■ 仕様変更箇所

■ 仕様変更対象型番、及び仕様変更開始時期

<外観変更詳細> (写真 : フランジ管溶接部)

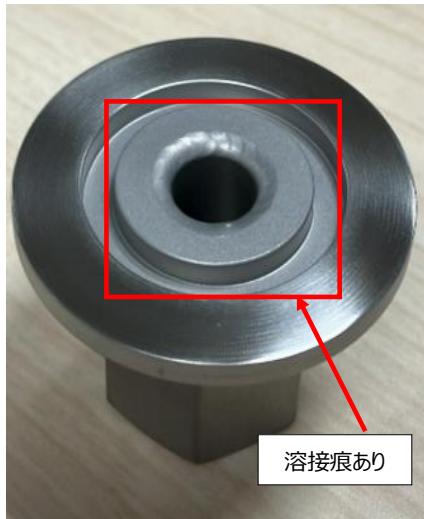
変更内容	変更前	変更後
フランジ管溶接部	外観 溶接痕あり	溶接痕なし
